Boom Effect Analyse Het Laar, Tilburg

Project: Boom Effect Analyse project woonzorgorganisatie Het Laar,
Projectnummer: BA190500 wb. 2

Opdrachtgever: Tritium advies B.V.
T.a.v. Dhr. Ing. J. Welmers
Collse Heide 48
5674 VN Nuenen

Datum: 20 december 2019

Afbeelding 15: Ontwerp 2 weergegeven ten opzichte van enkele ingetekende bomen.

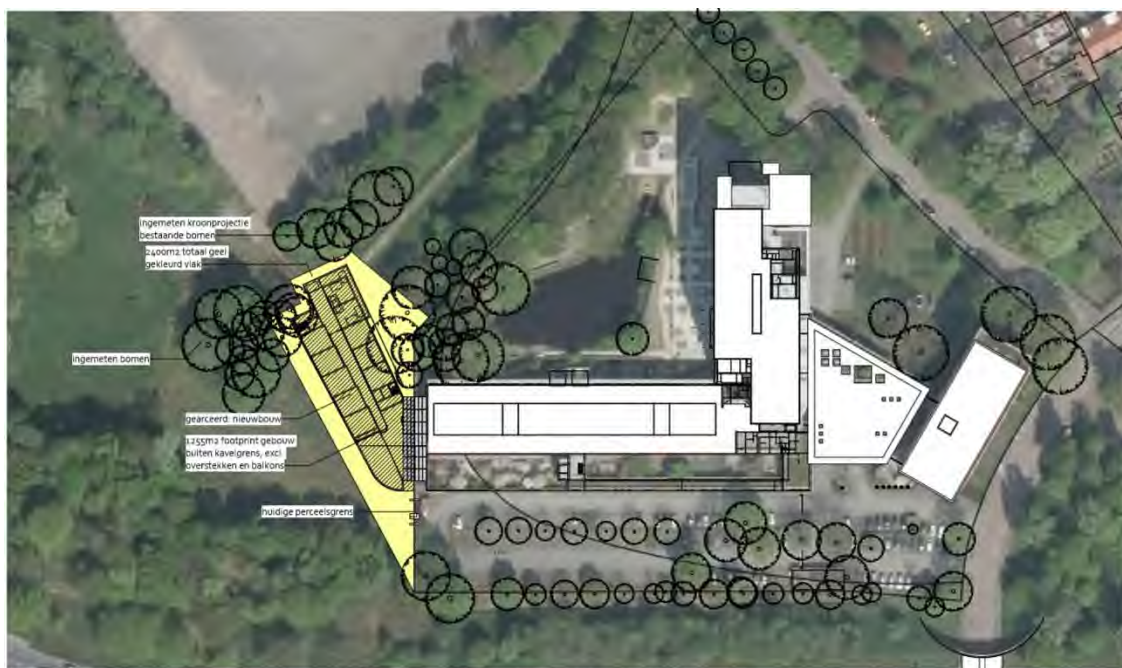
Als ontwerp 1 met ontwerp 2 wordt vergeleken, is duidelijk zichtbaar dat het complex tot het huidige voetpad, parallel aan het evenemententerrein reikt. Tevens is de hoek waarin het ontwerp naar het evenemententerrein staat, kleiner. De geschatte lengtematen van dit ontwerp zijn, in tegenstelling tot ontwerp 1, nog niet bekend. Bij de toetsing van dit ontwerp zal om deze reden van onderstaande tekening en positie van de ingetekende bomen uitgegaan worden.

In onderstaande afbeelding zijn eveneens de bomen ingetekend. Als deze tekening wordt vergeleken met de overzichtskaart bomen in bijlage I, kan geconcludeerd worden dat in boomvak 1 op zijn minst de kroon van boom 1, 2, 3 binnen het te realiseren bouwkveld valt. Voor boomvak 3 geldt hetzelfde voor boom 38, 39 en mogelijk zelfs boom 40.

Afbeelding 18: Mogelijke aanpassingen op ontwerp 2 om de bomen zoveel mogelijk te behouden.

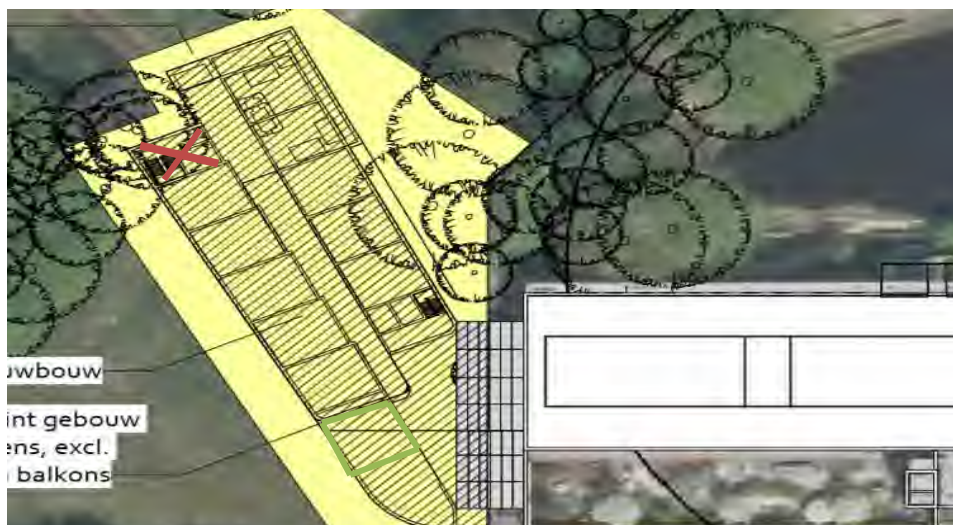
Ongeacht het feit dat het lijkt dat er met het maken van ontwerp 2 rekening is gehouden met het advies dat is gegeven op het eerste ontwerp, zijn ditmaal, beoordeeld vanuit het oogpunt voor het behoud van de bomen, twee aanpassingen op het huidige ontwerp mogelijk:

1. De lengte van de uitbreiding van het wooncomplex aanpassen en dan met name het gedeelte dat richting boomvak 1 groeit. Hierbij kan gekozen worden om de laatste woning te laten vervallen (zie rode kruisje onderstaande foto). Indien dit wordt opgevolgd, is het mogelijk dat, afhankelijk van de benodigde werkruimte, enkel snoei noodzakelijk is;
2. Om te voorkomen dat behoud van bomen ten koste gaat van een verlies aan woonoppervlakte, zou het een optie zijn om de betreffende woning te verplaatsen (zie groene kader onderstaande foto). Hierbij worden als het ware de woningen opgeschoven en zal dit ten koste gaan van oppervlakte aan gang/hal (exacte functie van dit deel nog onbekend).
